VOSGES NATURE ENVIRONNEMENT

Objet : avis de l'association Vosges Nature Environnement
enquête publique concernant la société SAGRAM exploitation d'une carrière sur
THAON
AP 57/2019/ENV du 28 janvier 2019

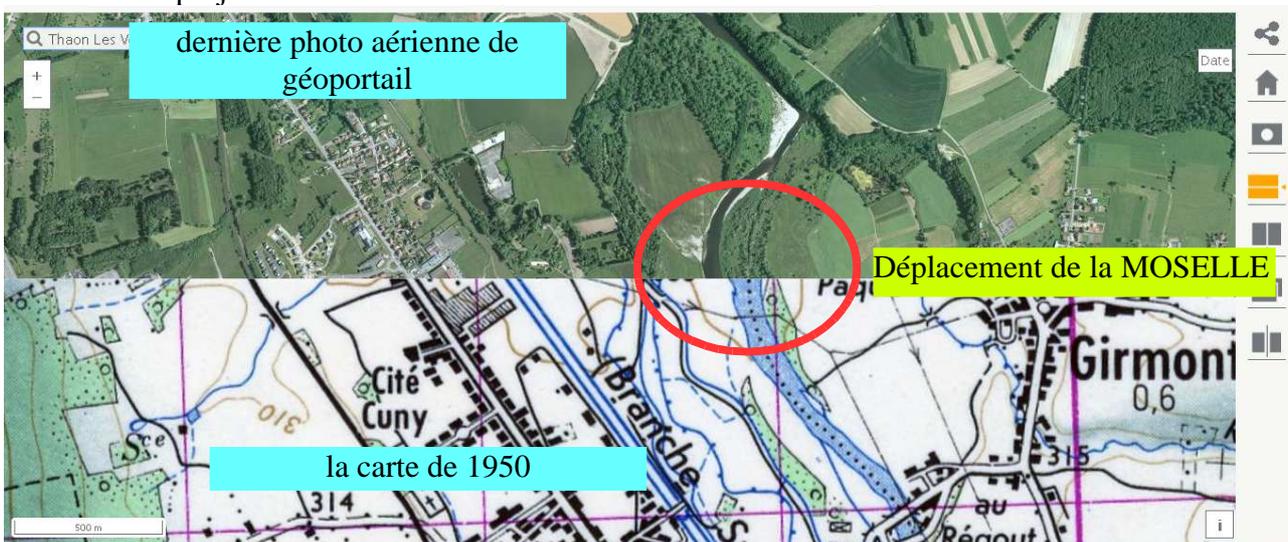
Vous constaterez dessous par les cartes issues de GEOPORTAIL et de REMONTER LE TEMPS l'évolution du cours de la Moselle depuis 1950:

MAIS, en fait, la MOSELLE s'est déplacée de plus de largeur en 60 ans, en comme elle fait une 50aine de mètres de large, la bande de sécurité nous semble donc insuffisante pour garantir le durabilité du projet.

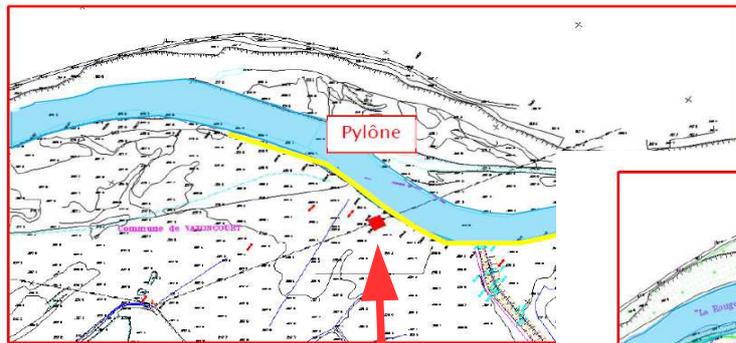
Pour mémoire une comparaison similaire avec la carte d'état major du 19ème siècle:

Berges relevées en 2001

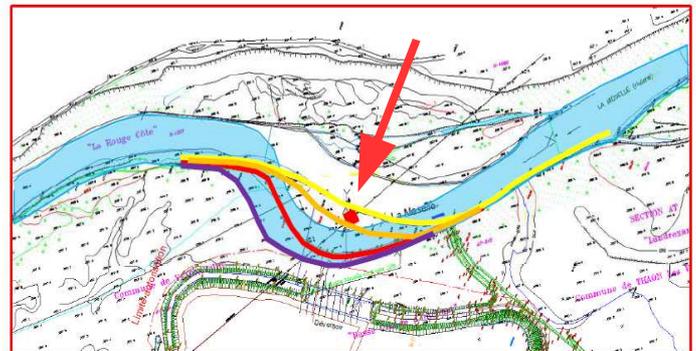
MAIS,
citons également le cas du poteau EDF qui a changé de rive en 15 ans (cité dans le rapport SAGRAM, ce qui implique la connaissance de cette vivacité de la MOSELLE par le pétitionnaire)

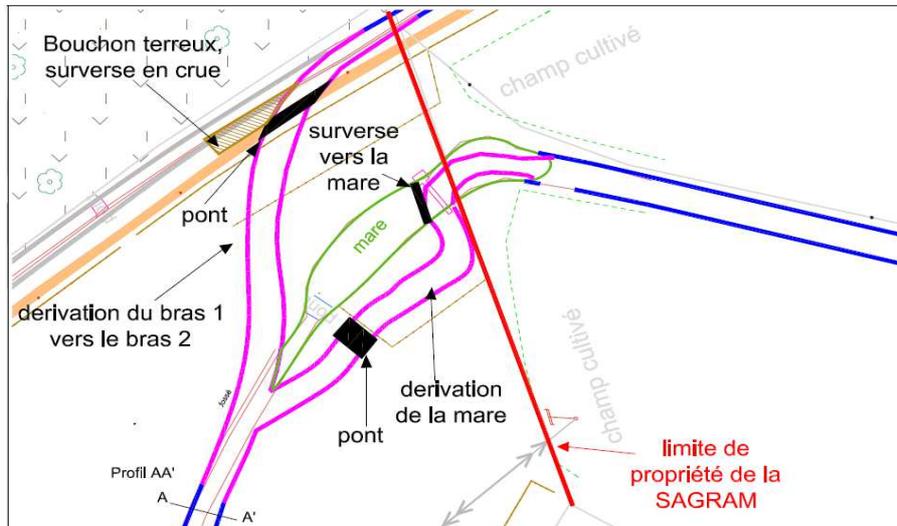
- La disparition des rigoles DUTAC en les déviant en un seul bras n'a pas fait l'étude d'une gestion quantitative des eaux (Qui gère les vannes, dans quelle structure, comment contribue SAGRAM?)
- Pas d'information sur les infiltrations actuelles dans un lit créé il y a un siècle et sur celles à venir dans les nouveaux lits.
- Le profil simpliste en trapèze est-il le plus naturel?
- Quelle sera la nature des granulats des fonds?
- Comment vont se faire les infiltrations des eaux de surfaces dans ce nouveau lit à proximité des puits d'eau potables?

Ces points sont sans réponses. Ils devraient être gérés par la police de l'eau de la Direction départementale des Territoires plus habituée à ces dossiers que la DREAL UT88

Profil type selon la coupe AA', après travaux

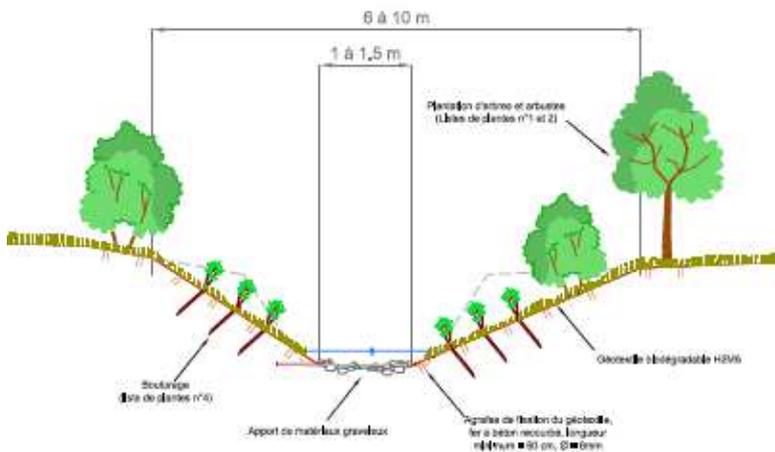
En rose le projet de détournement exnihilo, il est évident qu'un profil type soit donné au terrassier comme illustré ci dessous.

Profil type selon la coupe AA', avant travaux

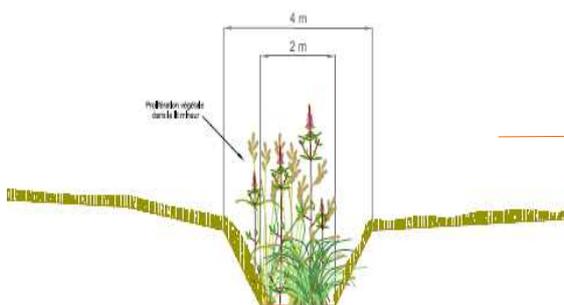
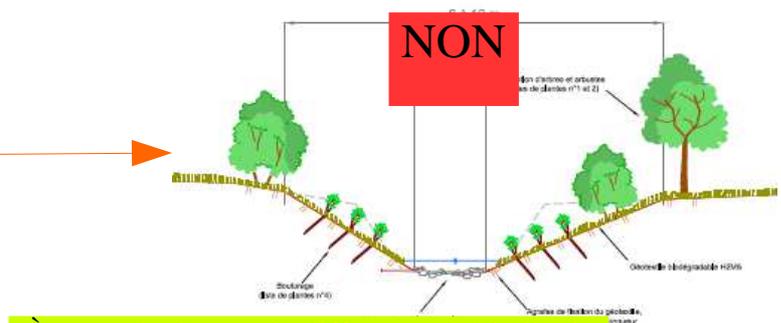
Par contre nous considérons comme **inutile** de travailler sur le reste du linéaire OUEST le long du plan d'eau car il a un tracés stable en fond de vallon, sans riques de divagation, les berges sont stables et enherbées ou arborées. Les conditions des futurs écoulements adapteront naturellement les zones d'érosions/transport/dépôts. Un simple retrait manuel des embâcles serait nécessaire.

À noter également la différence d'échelle de ces schémas de principe

Forêt alluviale à créer sur le pourtour du plan d'eau

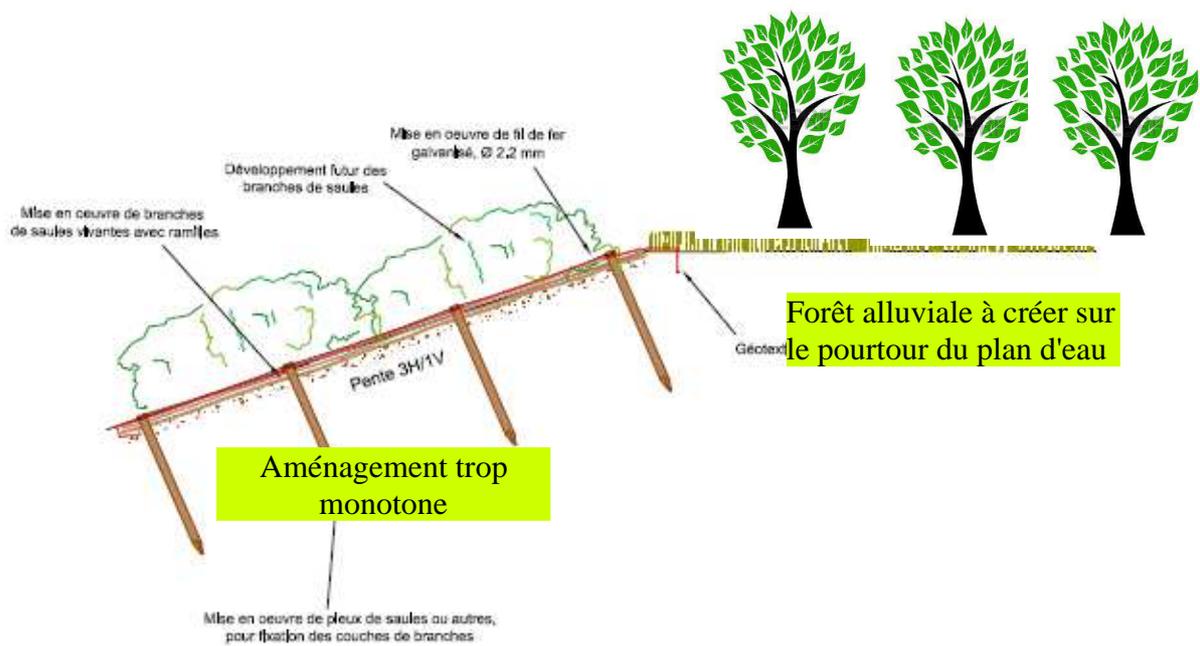
La reconstitution se limite à remettre les terres stériles en bordure du plan d'eau en les étalant en pente douce selon le schéma ci dessus.

Cette vision est **simpliste** car:

- le carrier ne connaît pas la quantité de matériaux disponible quelques décimètres (selon les sondages) à quelques mètres selon ses dires, ni la profondeur d'exploitation et donc le volume nécessaire sur le périmètre du projet.
- "L'écologie" ne peut supporter la monotonie et donc une forme identique constante.

Au contraire, la forme donnée doit proposer le maximum de formes, pentes, natures, altitudes, expositions pour que le plan d'eau et son porteur soit le plus MORPHO-diversifié et donc BIO-diversifié dans l'avenir.

▼ Illustration : Extrait de la carte des espèces végétales patrimoniales avec transfert de l'Herniaire glabre (en blanc)

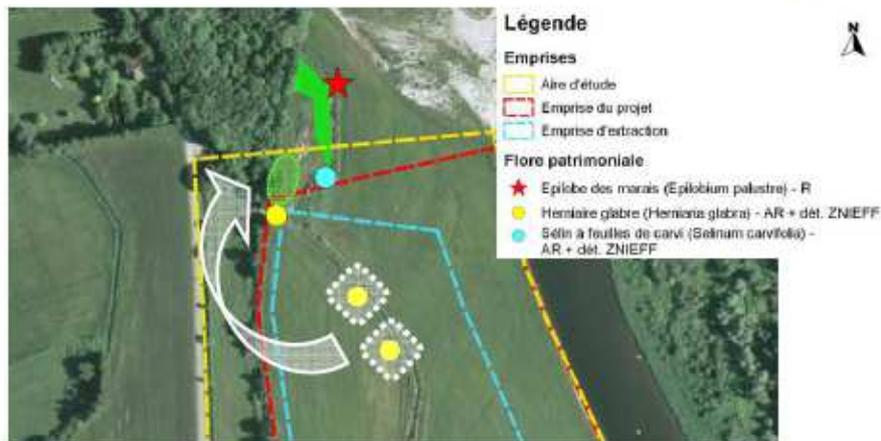
Ainsi, sans connaître les conditions de vie (sol, humidité, ombrage, symbiose, cycle de reproduction, espèces hôtes ou dépendante), un **simple transfert** dans une nouvelle station PROTÉGÉRAIT l'espèce.

A se demander pourquoi elle est rare, menacée, fragile sur ce site alors qu'elle aurait pu s'implanter spontanément à une dizaine de mètres de là

Cette option de transplant est à notre avis **irréaliste** pour conserver localement quelques individus. En imaginant que cette migration fonctionne, la COMPENSATION serait-elle complète? NON Et nous n'abordons ici que les végétaux.

Au cas où ce déplacement serait accepté, il faut absolument que:

- seule une petite partie des plantes soient concernées dans un premier temps
- le suivi sur 5 ans soit effectué en comparaison avec le site d'origine
- et que seulement s'il y a succès le déplacement global puisse être effectué.

▼ Illustration : Effets d'un remblaiement par des matériaux de faible perméabilité sur la piézométrie (source CPGF-Horizon)

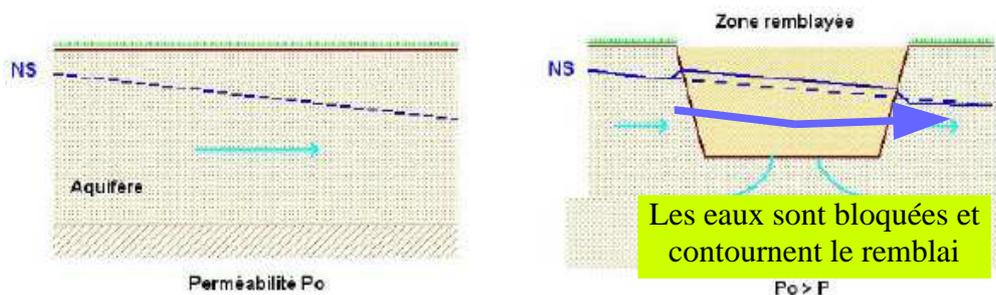
Mais le dépôt des terres superficielles sur le pourtour du plan d'eau, avec une perméabilité plus faible que les granulats actuels suivra-t-il

1. le schéma du plan d'eau rebouché, avec remontée de la nappe en amont et circulation des eaux sur le pourtour

L'impact sur le comportement de la nappe de la Moselle sera donc modifié, mais dans quel sens?

▼ Illustration : Effets de la création d'un plan d'eau sur la piézométrie (source CPGF-Horizon)

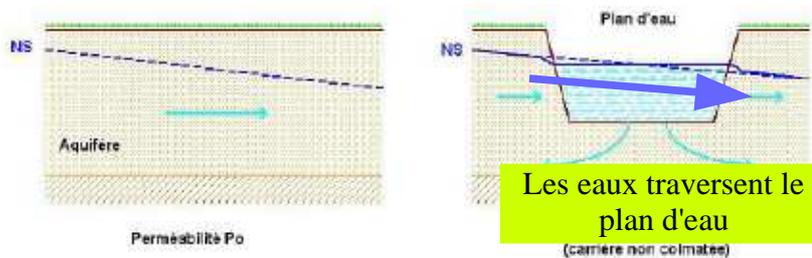
- le schéma du plan d'eau totalement poreux avec baisse à l'amont et remontée à l'aval de la nappe
